La società Ingegnerie Toscane S.r.l. ha incaricato la società West Systems S.r.l. per la progettazione per la realizzazione degli interventi di miglioramento della diga di Cepparello ubicata nel Comune di Poggibonsi (Prov. SI) sul Borro di Cepparello.

2 LE OSSERVAZIONI DELLA RELAZIONE ISTRUTTORIA

La relazione istruttoria dell'Ufficio tecnico per le dighe di Firenze riporta le seguenti osservazioni delle quali si è tenuto conto nella redazione del presente progetto definitivo.

Figura 2-1 – Confronto curve di invaso attuale progetto

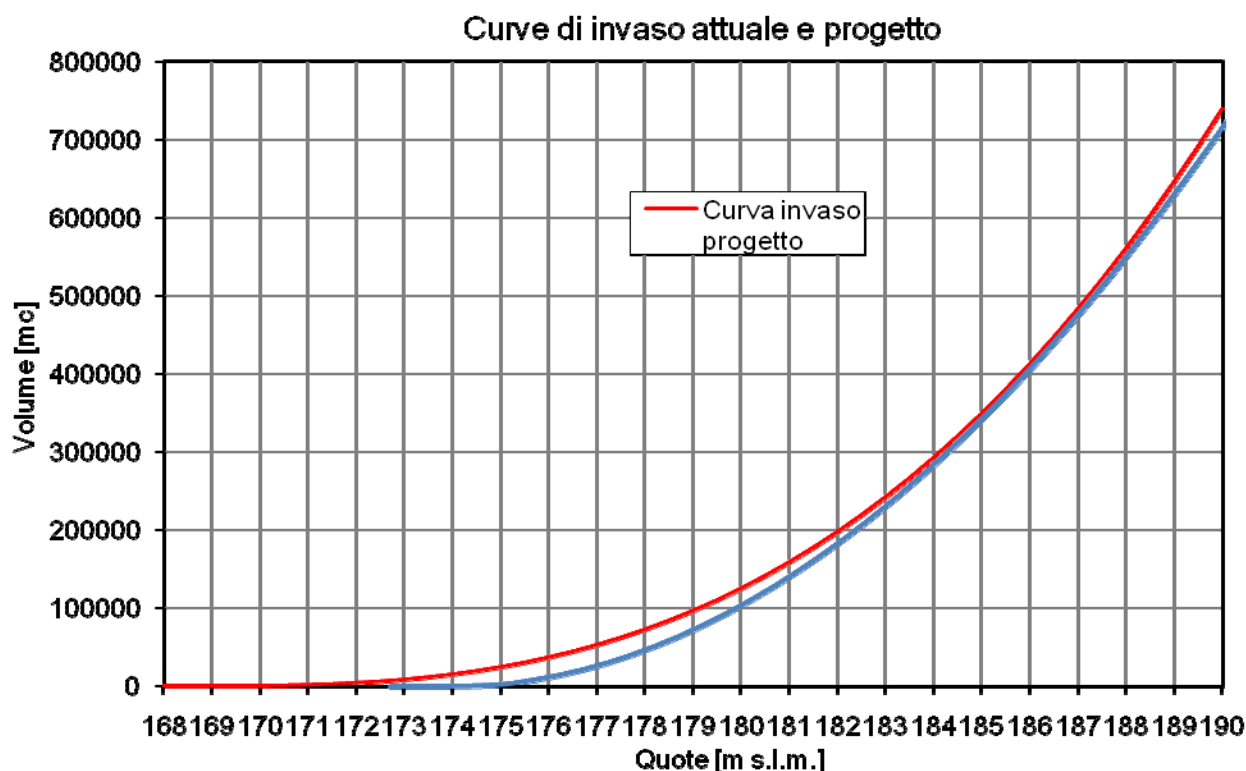
9. franco della diga: si richiede di esplicitare, nella descrizione del calcolo per il franco della diga associato all'evento millenario, se il volume invasato è calcolato sullo stato attuale o sullo stato di progetto dell'invaso e della diga; da quanto riportato nella relazione si evince solamente che il rilievo di base è quello effettuato nel 2016. Per completezza, si richiede anche di rappresentare graficamente la curva di invaso di progetto e la curva di invaso allo stato attuale

Il calcolo del franco della diga nel progetto preliminare era stato condotto con il rilievo del 2016 per quanto riguarda il volume invasabile al disopra della quota di massima ritenuta. Nello stato di progetto al disopra di tale quota viene modificata la sola geometria della diga la cui influenza sul volume invasato risulta trascurabile. Cosa diversa per quanto riguarda la curva di invaso complessiva che risulta modificata a seguito della movimentazione di materiale all'interno dell'invaso. Nella Figura 2-1 si riporta il confronto fra la curva di invaso attuale (utilizzata nel progetto preliminare) e quella di progetto del presente progetto definitivo.

Figura 2-2 – Profilo superfici libere nello stato di progetto

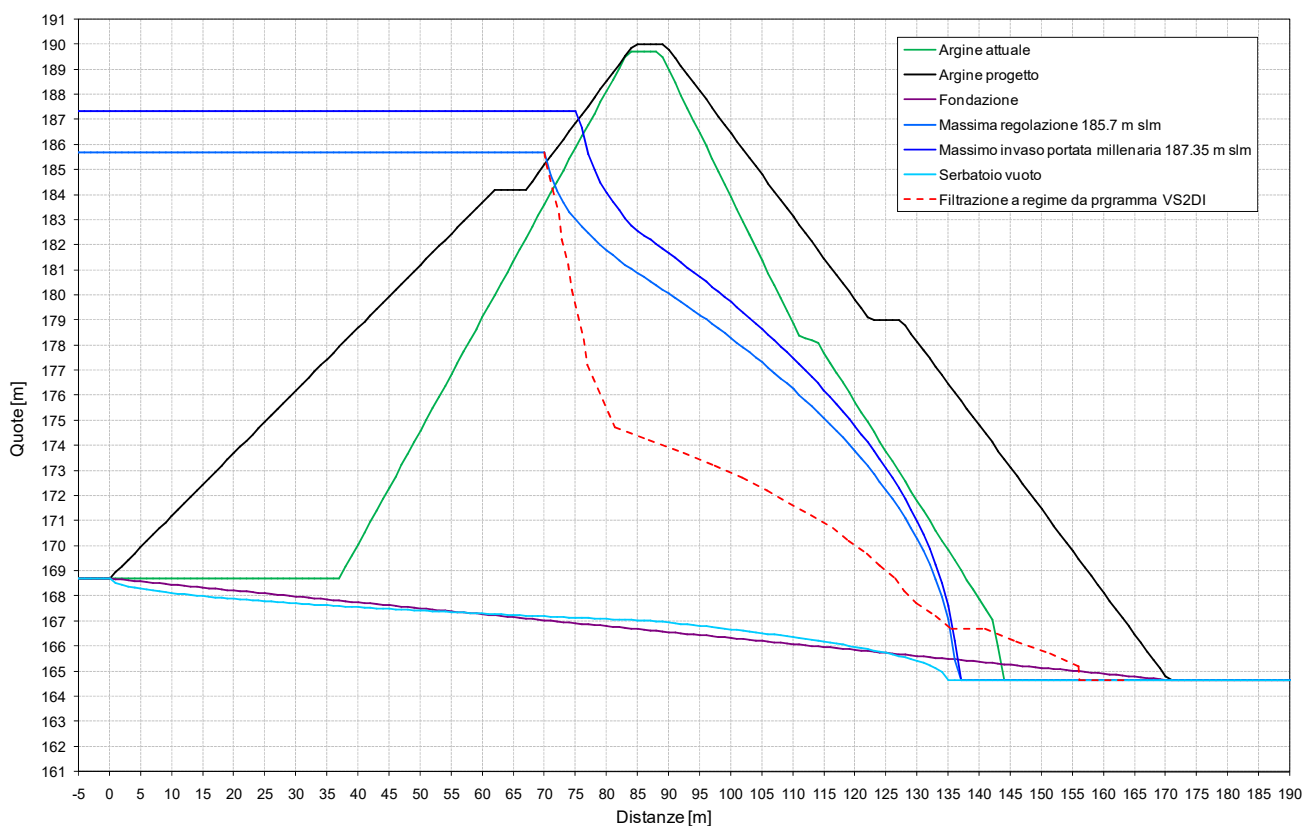
16. sezioni della diga sottoposte a verifica: nelle verifiche di stabilità del corpo diga deve tenersi conto della variabilità riscontrata per le caratteristiche meccaniche dei materiali che lo costituiscono (parte esistente) e delle caratteristiche meccaniche effettivamente raggiungibili con i materiali di cava da porre in opera per la riprofilatura dei paramenti, tenendo conto del rimaneggiamento subito dai materiali ($c'=0$) e dell'intervallo di tensioni presenti nel corpo diga. Nelle verifiche che coinvolgono il terreno di fondazione non è giustificato adottare parametri di resistenza residua coincidenti con quelli di picco. La forte variabilità riscontrata dalle indagini per il coefficiente di permeabilità all'interno del corpo diga necessita di approfondimenti al fine di poter adottare l'ipotesi di Casagrande per il profilo della superficie libera del moto di filtrazione ipotizzato nel corpo diga e alla base dei calcoli di stabilità

Per quanto riguarda la permeabilità del corpo diga sono stati adottati per la diga esistente i valori ricavati dalle prove Lefranc e per il rinfianco un valore cautelativo di $1e-6$ m/s. La ricostruzione della curva di filtrazione all'interno della diga con un modello agli elementi finiti ha evidenziato che la linea di filtrazione ha un andamento più depresso rispetto a quello desumibile dall'ipotesi di Casagrande come evidenziato nella Figura 2-2. Peraltro nelle verifiche di stabilità è stata comunque utilizzata in via cautelativa la linea di filtrazione ricavata con le ipotesi di Casagrande.
